DOSSIER D'AUTORISATION ENVIRONNEMENTALE

LE HAMEAU DE LA BARONNE - COMMUNE DE LA GAUDE

Mémoire en réponse à l'avis de l'Autorité environnementale sur
l'étude d'impact

Décembre 2023

Plan des réseaux Eaux pluviales

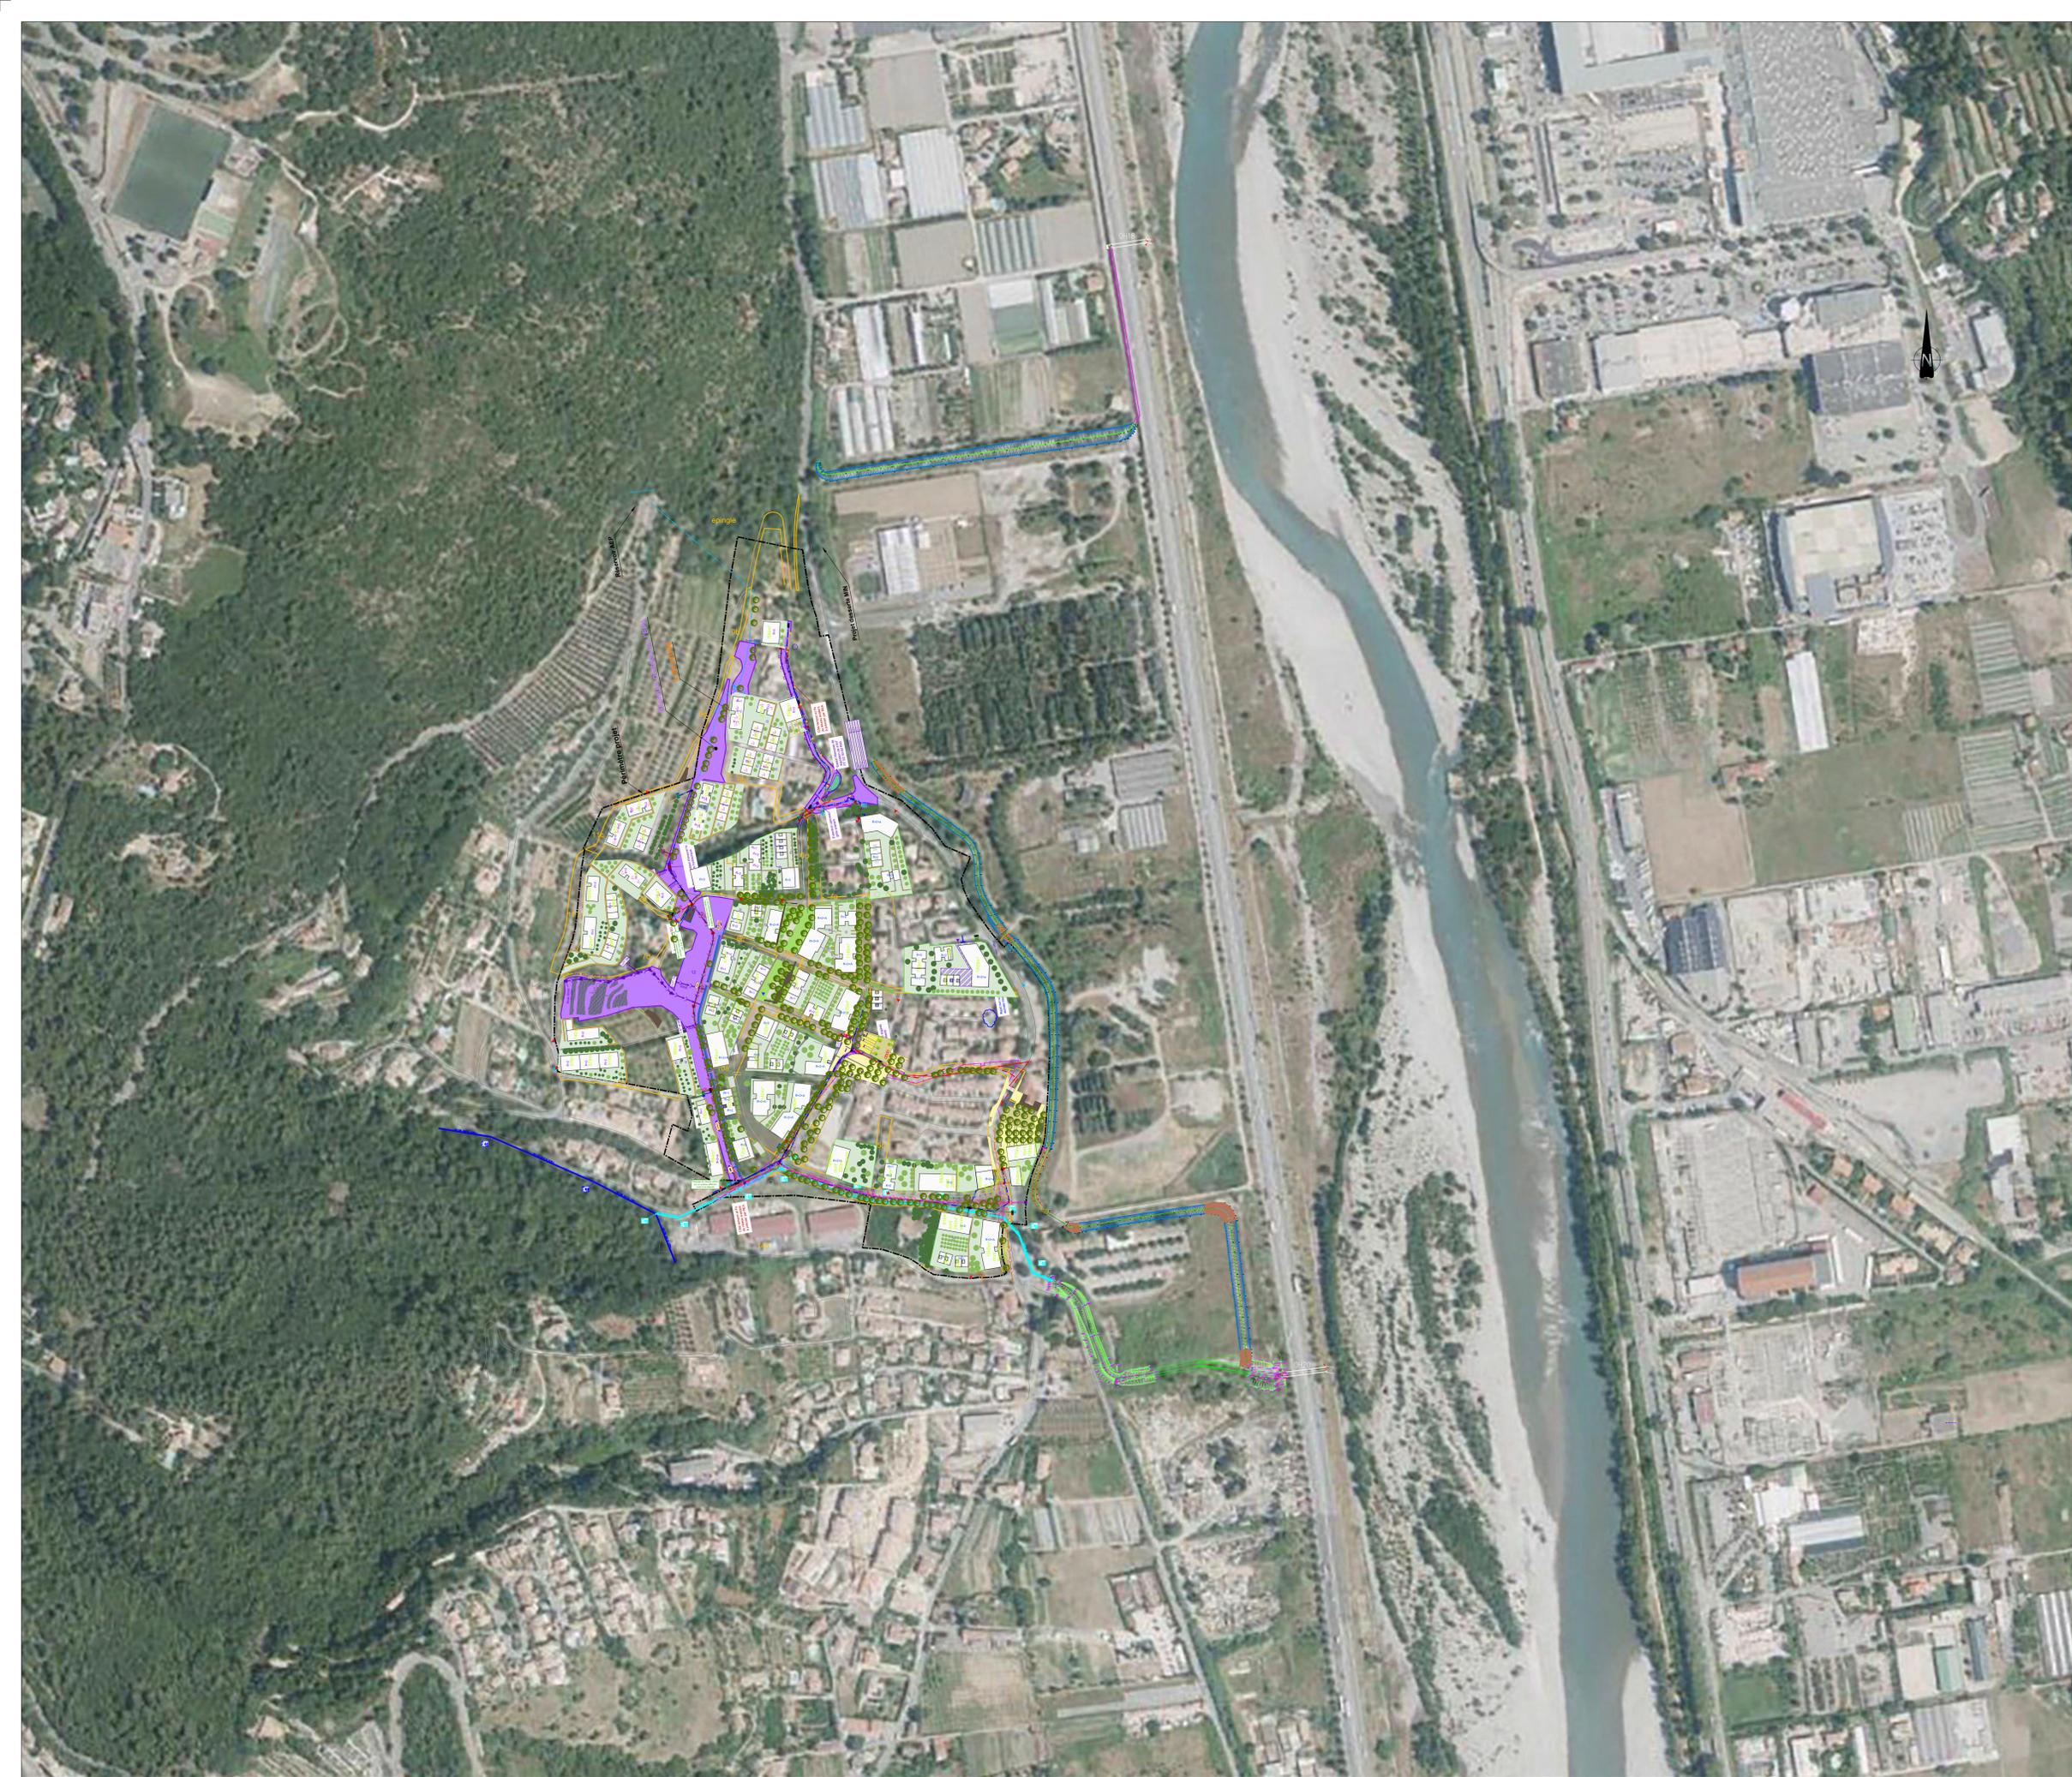
L'Ae recommande de finaliser et présenter l'ensemble du dispositif de gestion des eaux pluviales et des études le concernant, couvrant tout le périmètre du projet et ses exutoires jusqu'au Var, toutes maîtrises d'ouvrage confondues. Elle recommande en outre de préciser les références prises en compte et d'inclure les effets du changement climatique

Le dispositif de gestion des eaux pluviales au sein de la ZAC est présenté en réponse de la recommandation précédente. Comme indiqué, **la référence prise est une période de retour trentennale**, en accord avec la norme NF EN 752, et suite à validation par la DDTM le 02 novembre 2021. L'annexe au volet IOTA (pièce E du dossier de demande d'autorisation environnementale unique) l'illustre.

Au Sud de la ZAC, avant rejet au Canal des Iscles, comme indiqué précédemment, il est prévu une amélioration de la situation existante avec le prolongement d'une buse Ø1000 mm existante sous le futur barreau Marcellin Allo. Ces travaux seront réalisés par la Métropole Nice Côte d'Azur. Les calculs de dimensionnement de cet ouvrage sont présentés en pièce 14.

Il se rejettera dans le Canal des Iscles, comme présenté dans le plan en page suivante.
